COMUNE DI CASTELLARANO
(Provincia di Reggio Emilia)

Atto di accordo per la definizione degli impegni relativi alla richiesta di variante urbanistica, ai sensi dell'art. A-14 bis della Legge Regionale 24-03-2000 n.20 e s.m.i. tra il comune di Castellarano e la ditta Novabell S.p.a. - Ceramiche Italiane, per l'attuazione dell'intervento di ampliamento dello stabilimento industriale sito in Roteglia - Via Molino, 1.

**Rapporto di compatibilità
geologico-sismica**

NOTE INTEGRATIVE

Fig. 1 – stralcio della Tav. P7 - 219090 – Carta di delimitazione delle fasce fluviali e delle aree di fondovalle potenzialmente allagabili (PAI-PTCP) del PTCP della Provincia di Reggio Emilia. Le aree di variante sono individuate dai poligoni rossi.

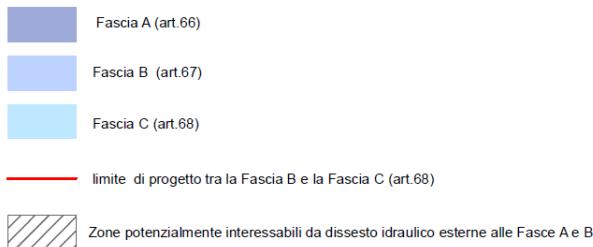
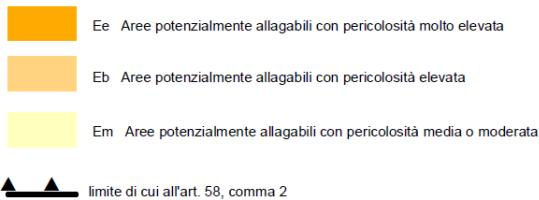
- **Poiché le aree di variante in oggetto ricadono in corrispondenza di zone potenzialmente interessabili da dissesto idraulico (cfr. tav. P7 PTCP vigente), è necessario un ulteriore approfondimento volto a verificare l'ininfluenza degli interventi rispetto alle eventuali criticità per dissesto di carattere torrentizio, di assenza di rischio per la pubblica incolumità, nonché di tutela rispetto ai caratteri geomorfologici e fisici riscontrabili nella zona perifluviale, così come prescritto al comma 2, art. 58 delle norme del PTCP stesso;**

Mettendo a confronto la Tav. P7 - 219090 (Fig. 1) con la Carta Geologica Regionale (Fig. 2), si può constatare come nell'areale in oggetto la delimitazione delle “zone potenzialmente interessabili da dissesto idraulico esterne alle Fasce A e B”, sia stata operata sulla base di criteri geolitologici e morfologici.

L'area di variante a nord dello stabilimento si colloca a quote comprese tra 190 e 180 m s.l.m. e a grande distanza rispetto al F. Secchia, il cui alveo, nel tratto prospiciente lo stabilimento Novabell, presenta quote comprese tra 177 e 175 m s.l.m.; conseguentemente la zona di variante non è ricompresa nella perimetrazione delle Fasce fluviali del Reticolo principale di pianura e di fondovalle (Fig. 1).

Anche la piccola area di variante a sud dello stabilimento risulta esterna alle Fasce fluviali del Reticolo principale di pianura e di fondovalle (Fig. 1).
